提出年月日	令和2年4月13日	R6
日本原燃株式会社

六ヶ所再処理施設における
新規制基準に対する適合性

安全審査 整理資料

安全冷却水系冷却塔の設置位置の変更

第1図 安全冷却水系冷却塔構内配置図 (変更前)

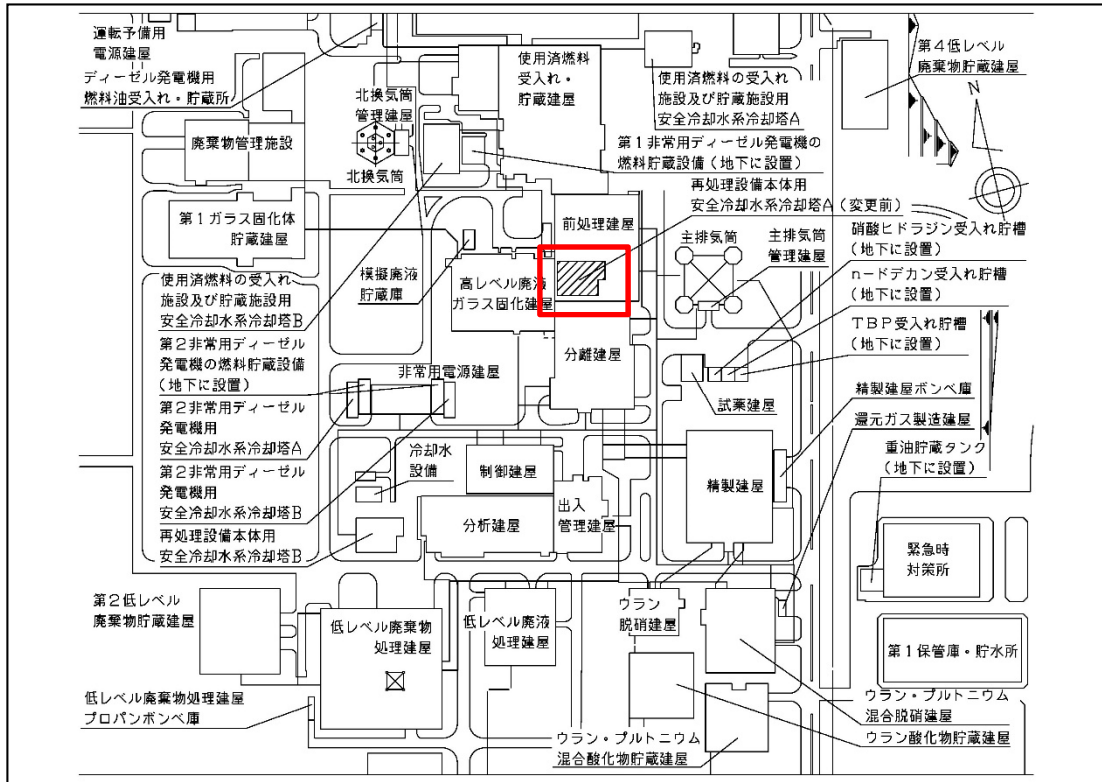
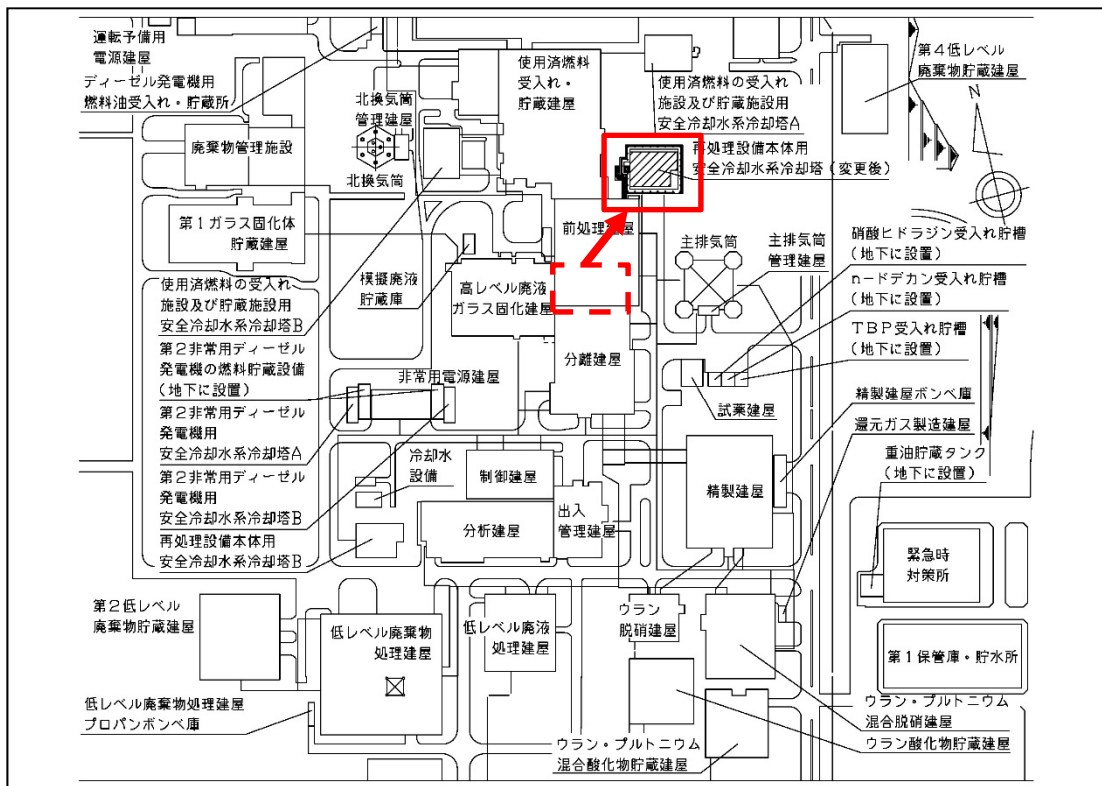
新たに設置する安全冷却水系冷却塔（以下「新設 A 4 A」という。）は、前処理建屋の各種系統に接続する必要があることから、接続する配管等の設置性と既設系統へ悪影響を最小限とするため、配管等の接続長を極力短くするため前処理建屋近傍を選定し、その上で既設埋設物への影響を考慮した敷地に設置することとした。安全冷却水冷却塔 A の変更前と変更後の配置を第 1 図及び第 2 図に示す。

また、新設 A 4 A 及び既設取合部は竜巻防護対策のため飛来物防護ネット（一部、飛来物防護板）及び飛来物防護板を新規に設置する。新設 A 4 A 接続後、設置済みの安全冷却水系冷却塔 A は他施設の安全機能に影響を与えないものとする。

第3図 安全冷却水系冷却塔 A の設備変更の概要

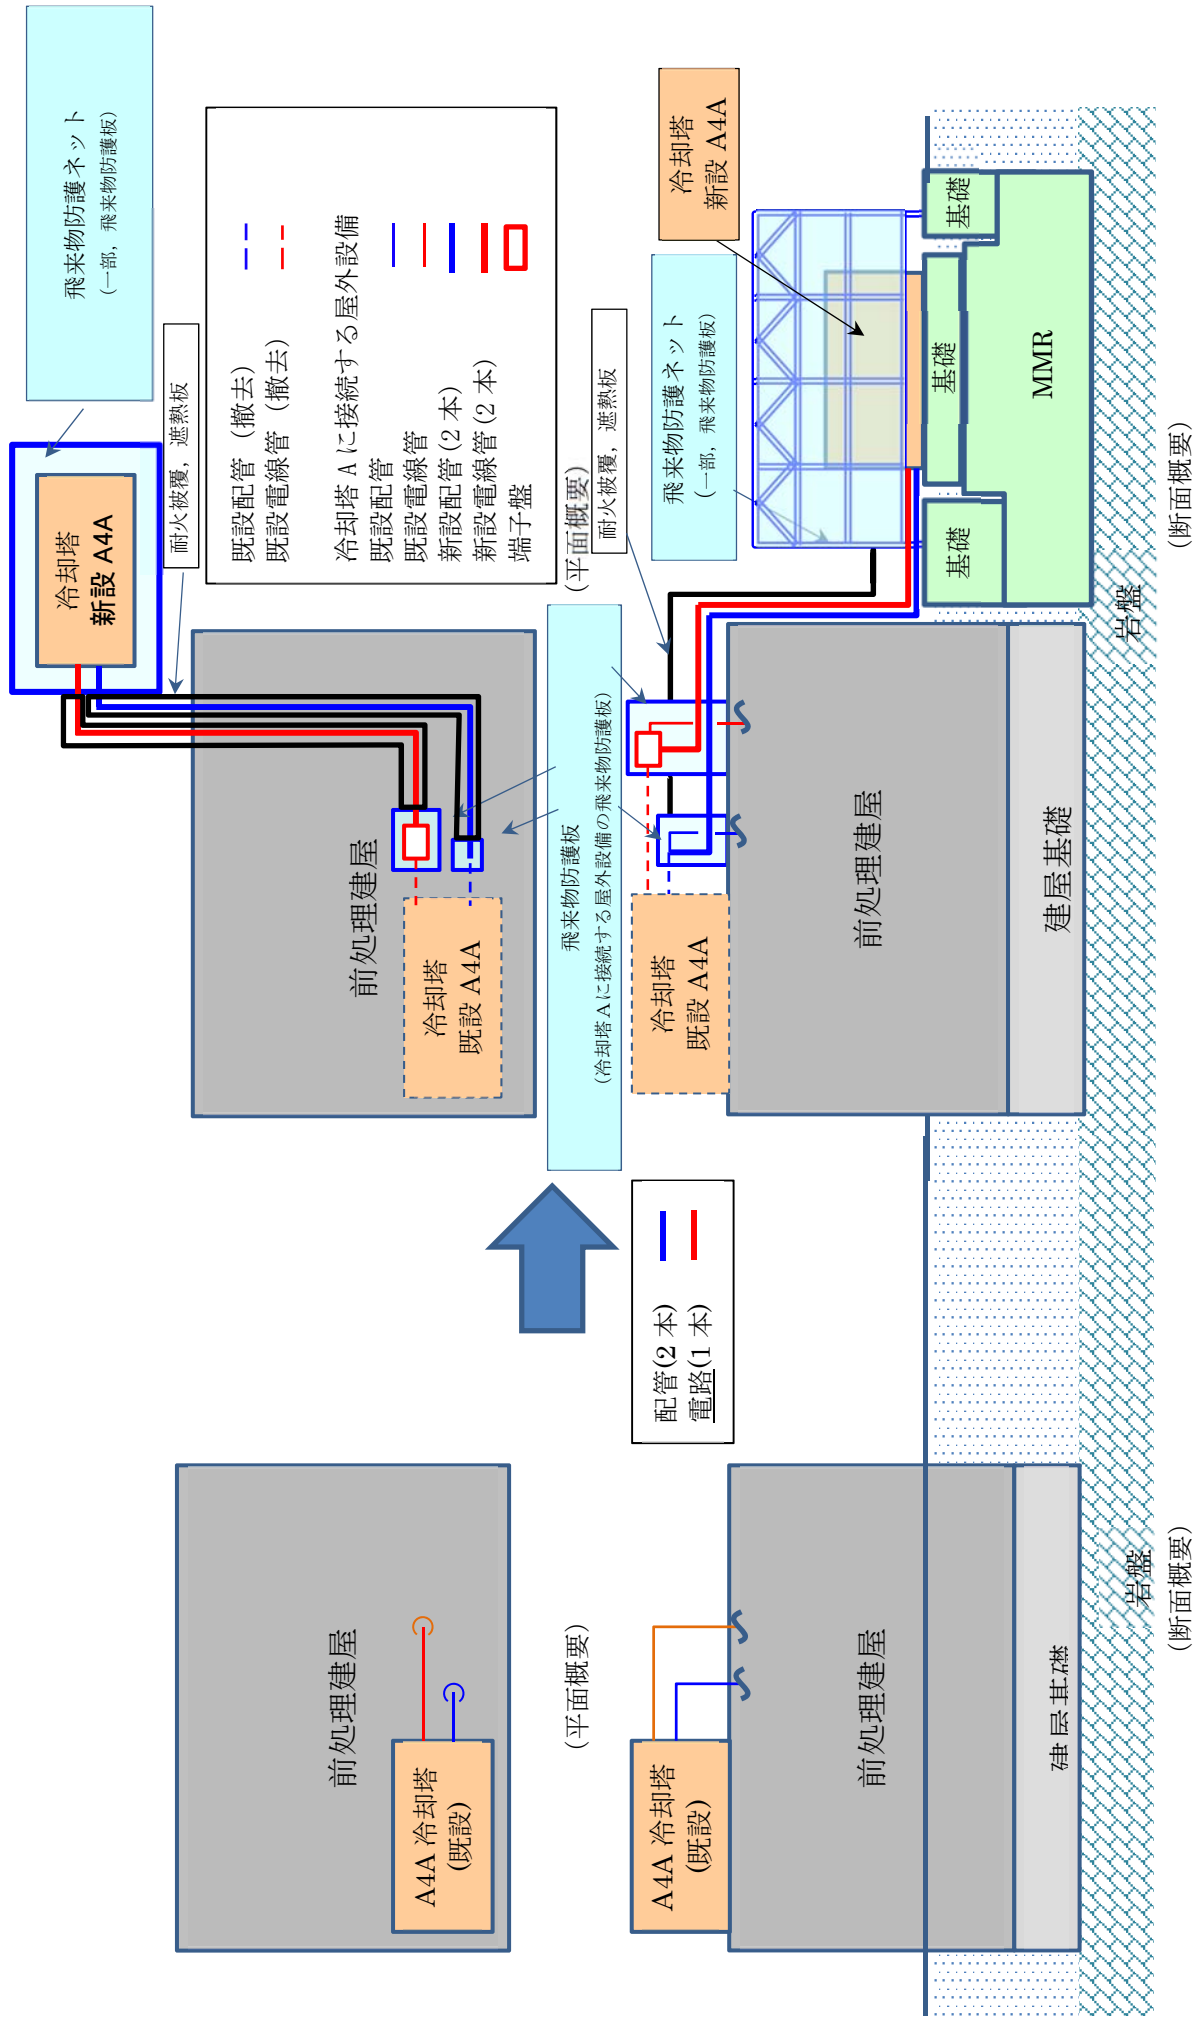
安全冷却水系冷却塔 A の設備変更概要を第 3 図に示す。

第1図 安全冷却水系冷却塔A 配置図 (変更前)

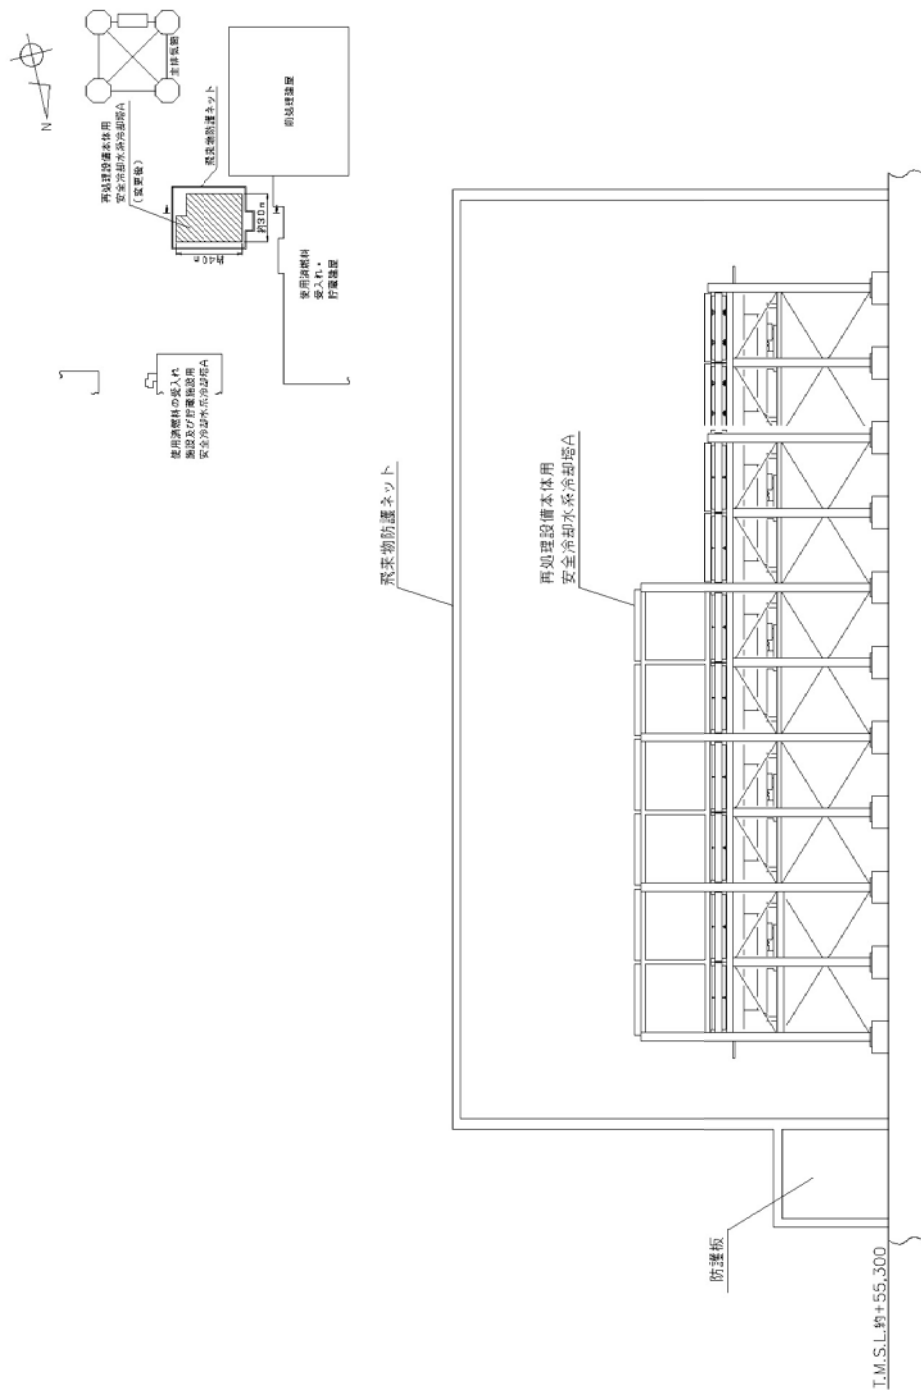
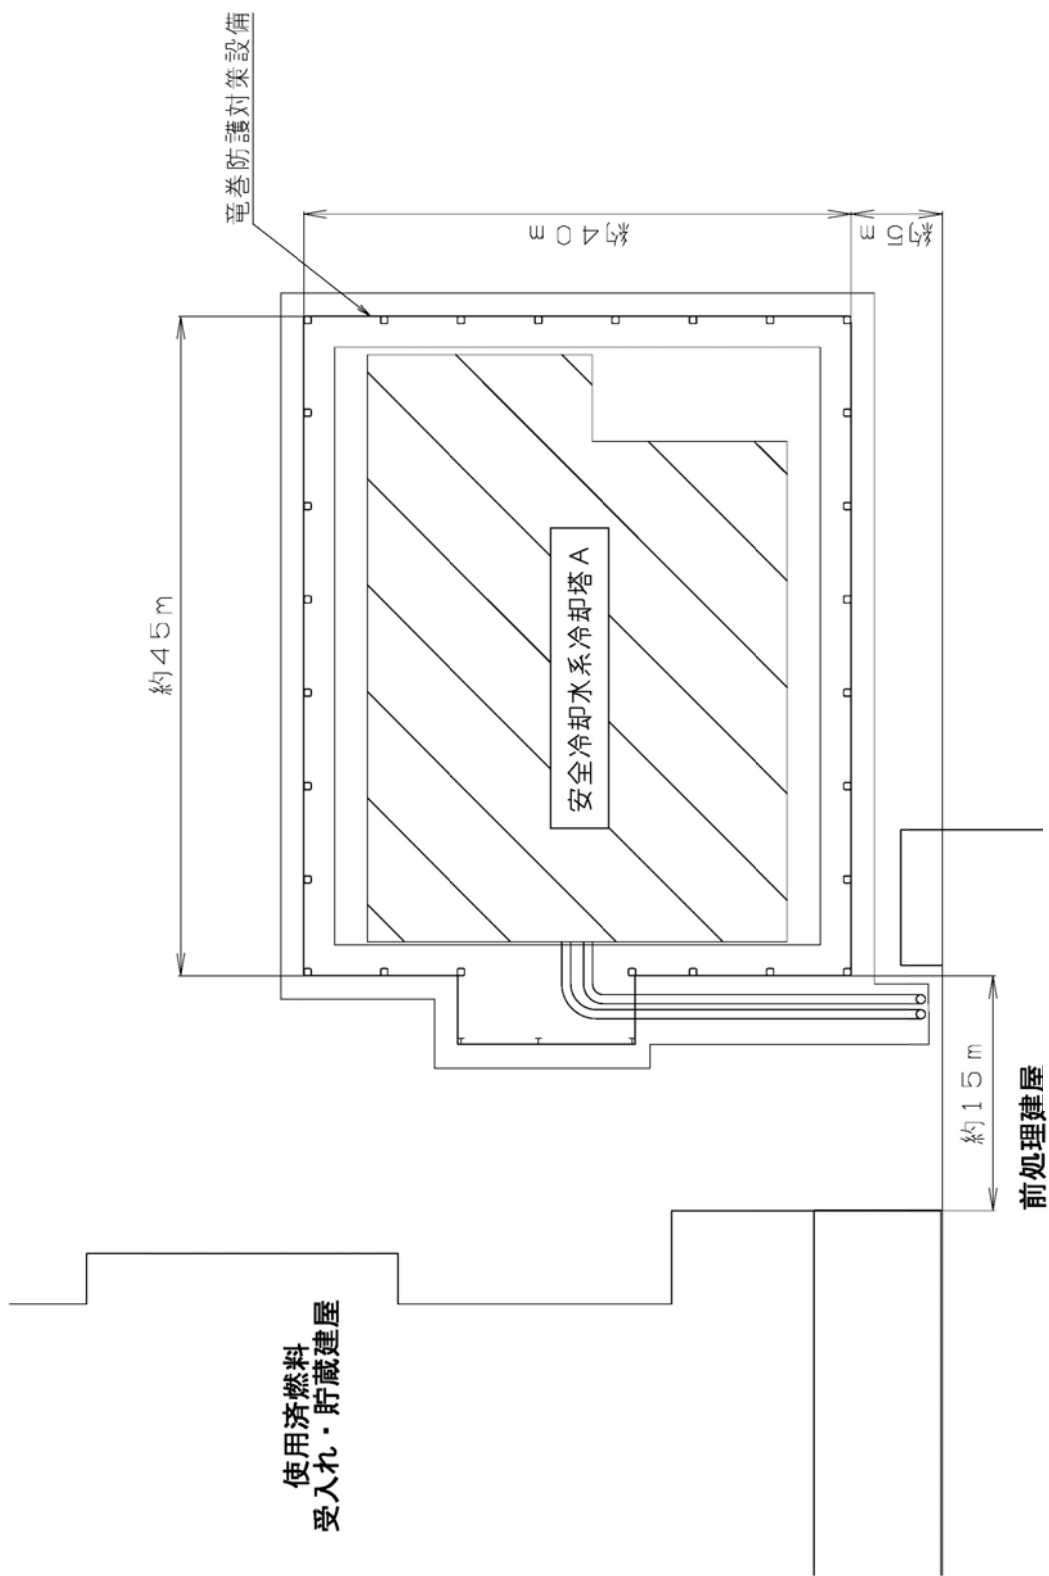
再処理施設用の安全冷却水系冷却塔 A の変更前の配置図を第 1 図，変更後の配置図を第 2 図に示す。

変更後の配置図を拡大したものを第 3 図に示す。

第1図 安全冷却水系の系統構成（変更前）

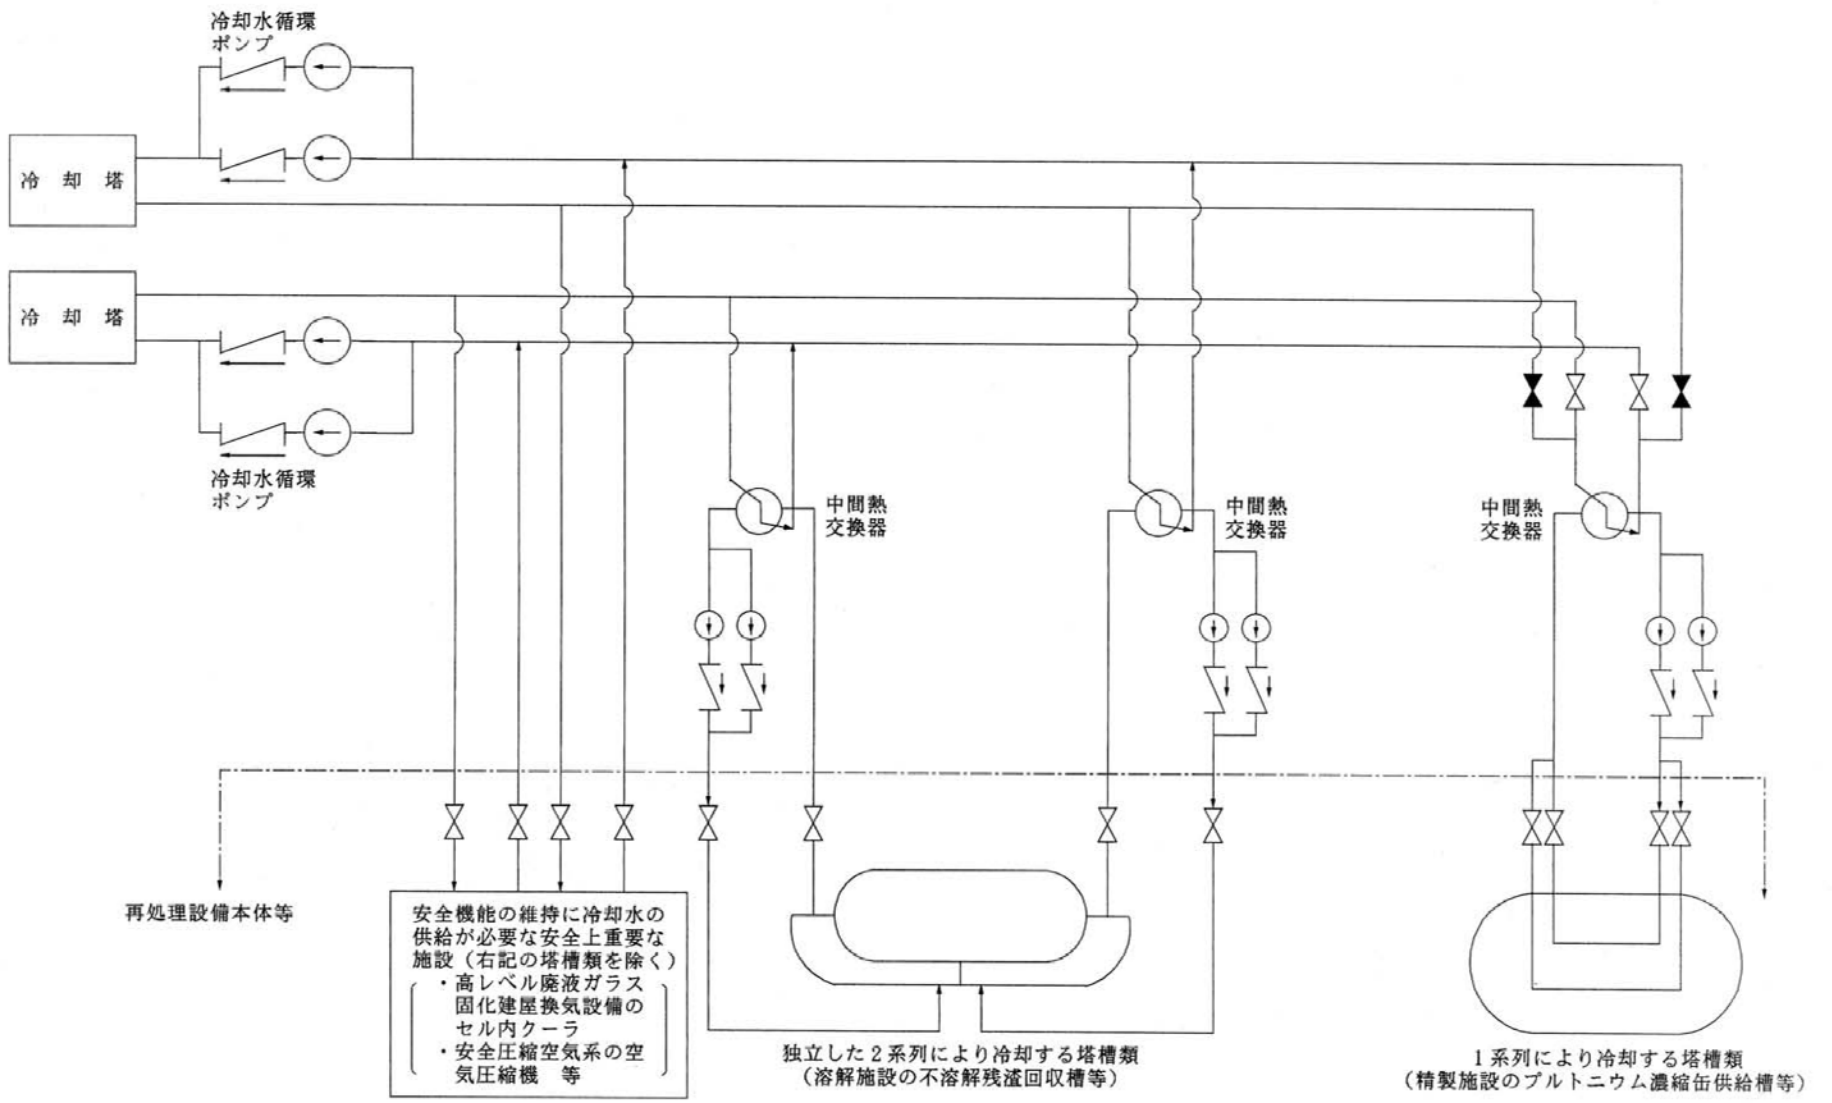
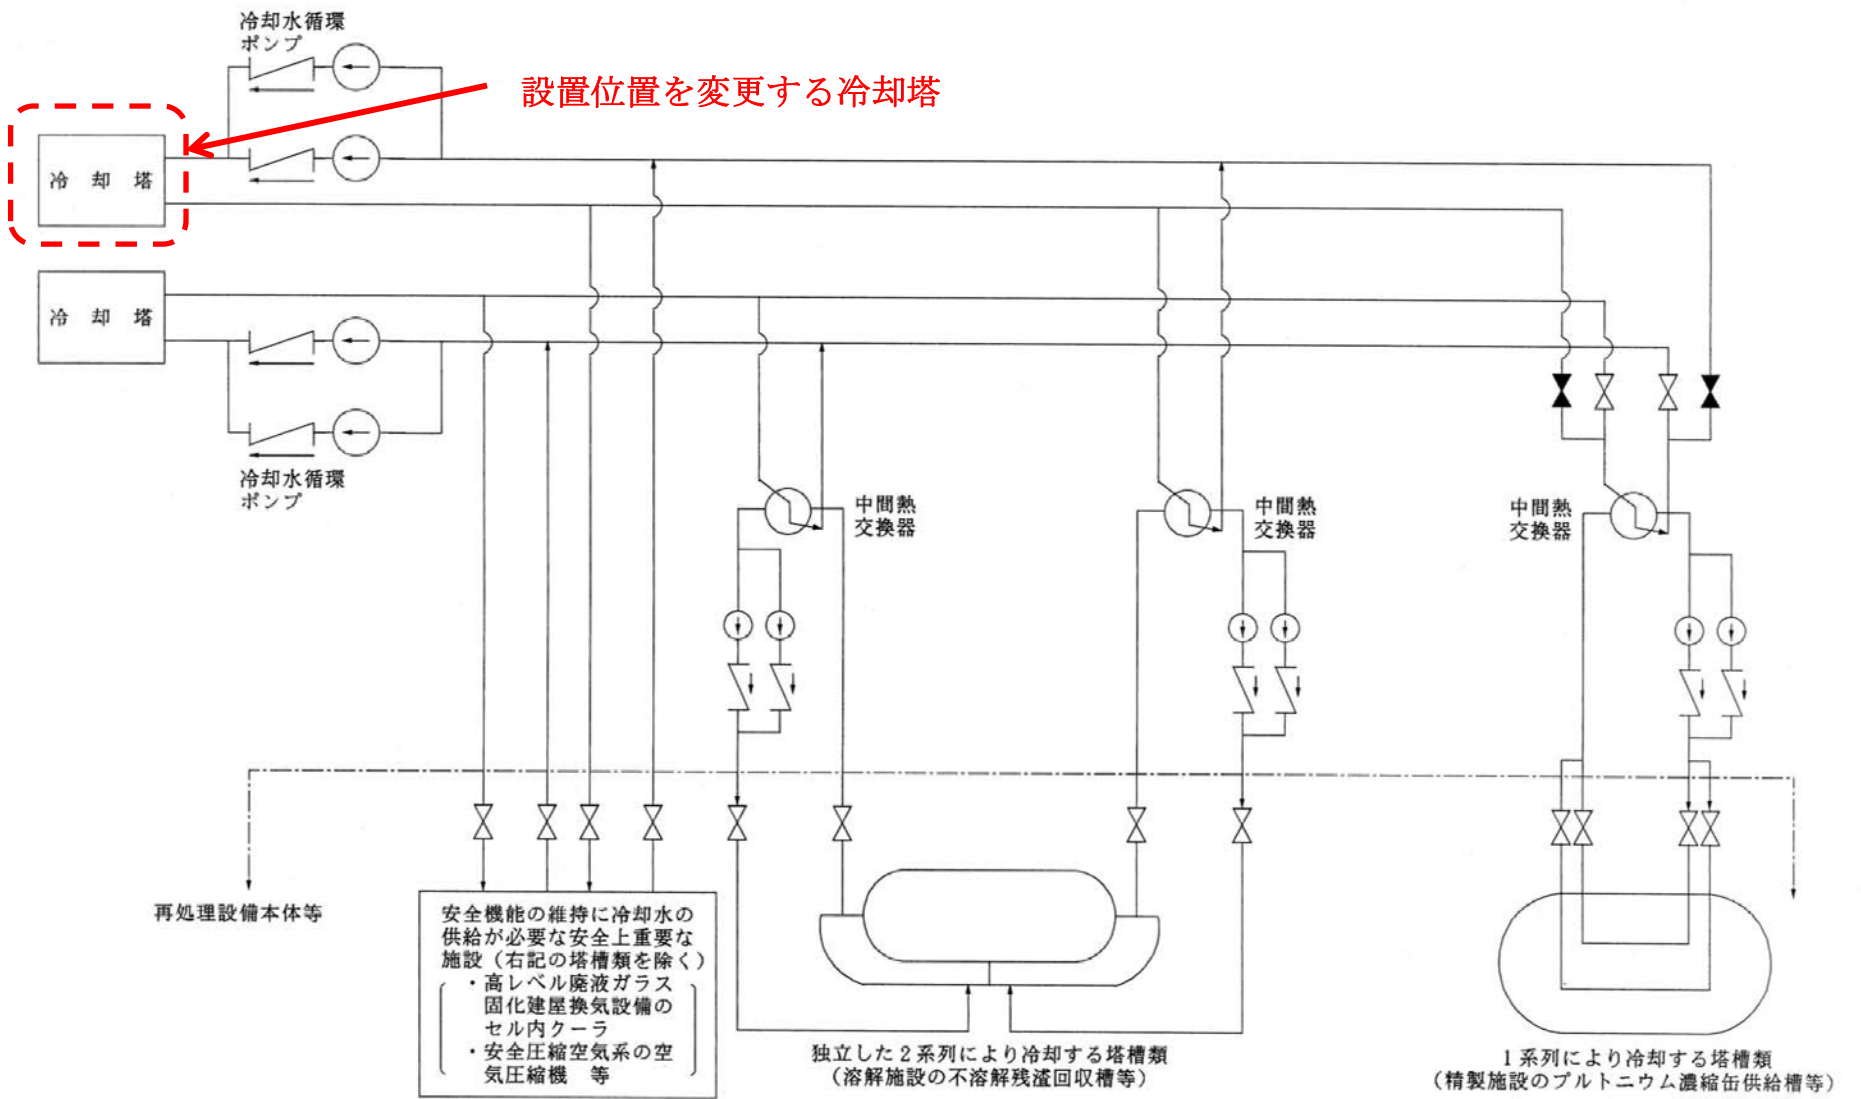
なお、変更による系統構成の変更はない。
